Zeitschrift: Schweizerische Bauzeitung

Wettbewerb für die Aargauische Creditanstalt in Aarau.¹)

Bericht des Preisgerichtes.

I. Preis. Entwurf Nr. 5. — Arch. F. & S. Saager in Biel. — Erdgeschoss, I. Stock und Fassade. — 1:500.

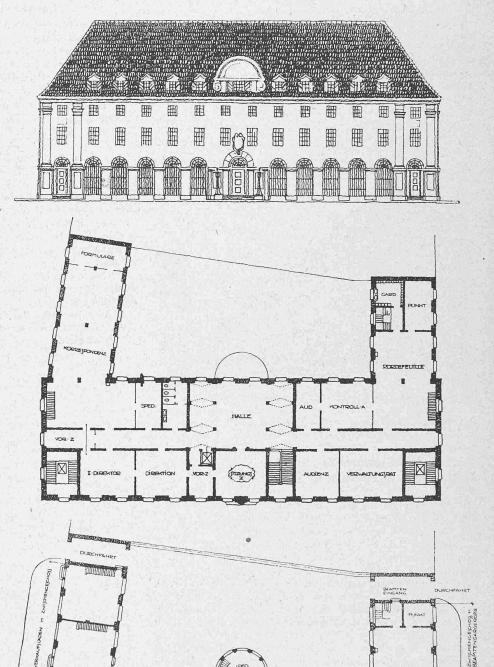
Nr. 5 "Soll und Haben", 28035 m³. Das Projekt zeigt einen geräumigen mit Durchfahrt versehenen Hofraum. Dadurch, dass nur wenige Läden an der Westfront angenommen sind, ist die klare

Anordnung der Geschältsräume der Bank sowohl als der vermietbaren Räume erleichtert. Sämtliche Grundrisse sind überzeugend klar und einfach. Die Organisation der Bankräume unter sich ist durchaus zweckmässig. Einzelne Unstimmigkeiten sind mit kleinen Aenderungen zu beheben. Von der geräumigen, gemeinsamen Vorhalle aus ist der Wertschriften-Vorraum direkt zugänglich. Wenn jedoch die Schalterwand 2,20 m bis 2,50 m hoch sein sollte, so

wird die Halle zu eng wirken. Diesem Mangel könnte durch Zurückschieben der Schalter abgeholfen werden. Die Masse der Haupttreppe sind minimal, jedoch sind An- und Austritt architektonisch richtig eingefügt. Die grosse Halle im ersten Stock bildet eine gute Erweiterung des Längs-Korridors und kann praktisch verwendet werden. Eine etwas bessere Ausnützung des Bauplatzes wäre durch etwelche VerNr. 10 "Goldhüsli", 30715 m³. Das Grundstück ist bis auf einen kleinen, von aussen nicht zugänglichen Hof vollständig überbaut. Die Grundrisse sind im Ganzen klar disponiert. Geräumiges Vestibule. Schöne und gut beleuchtete Schalterhalle. Im I. Stock ist der Korridor vor den Haupträumen durch die Treppe und den symmetrisch dazu gelegenen Toiletteneinbau beeinträchtigt. Programmwidrig sind neben den Kassenschaltern im gleichen Raume

1. Preis, Entwurt Nr. 5. - Arch. F. & S. Saager in Biel. - Untergeschoss 1:500.

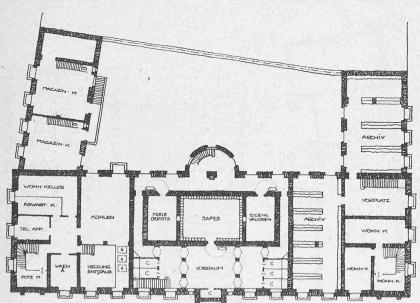
auch die Wertschriften-

Schalteran genommen.

Die Wertschriften-Bu-

reaux liegen zu weit ab

von den dazu gehören-

den Schaltern. Die Ver-

bindungen mit dem

Souterrain sind gut und

zeigen für den Bank-

betrieb zweckmässige

Anordnung, sofern dort

ein ständiger Beamter

Aufsicht übt. Ein Au-

dienzzimmer und ein

Punktierzimmer im Erd-

geschoss ohne Licht.

II. Preis, Entwurf Nr. 17. - Arch. Gebr. Pfister, Zürich. - Ansicht von S-W.

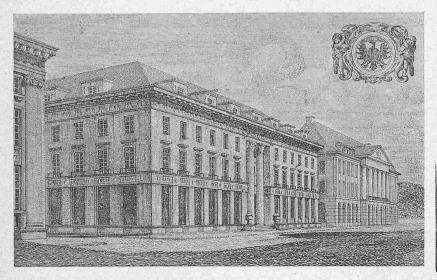
Nr. 16 "Grosstadtgedanken". (Folgt in nächster Nummer.) Nr. 17 "Arovium", 33 849 m³. Hofraum, durch den gute Luftund Lichtverhältnisse in der Hauptkasse und im Schalterraum

ermöglicht werden. Die selbständige Entwicklung der Schalterhalle hätte erlaubt, das Oberlicht teilweise durch Seitenlicht zu ersetzen. Die Eingangshalle ist räumlich zu beschränkt. Für den Bankbetrieb sind die einzelnen Abteilungen brauchbar aneinander gereiht, jedoch lassen ihre Raumgestaltung und Beleuchtung zu wünschen übrig.

Die Verbindung der Wertschriftenabteilung mit den Tressoranlagen ist unbequem. Vorraum und Kabinen-Raum sollten vereinigt werden; die Kabinen könnten so gelegt werden, dass die Möglichkeit einer direkten Beleuchtung ausgenützt werden könnte. Die obern Stockwerke weisen ungenügend beleuchtete Korridore und Vorplätze auf. Das an der Südfassade liegende Treppenhaus für die Privatwohnungen würde besser in einem der Flügel liegen. Die äussere Architektur ist gut, jedoch spricht sich der Zweck des Bauwerkes darin nicht genügend aus. Die Dachfenster sind etwas schwer im Verhältnis zum schwach geneigten Dach. Es würde sich empfehlen, die Firsthöhe des Postgebäudes einzuhalten. (Schluss folgt.)
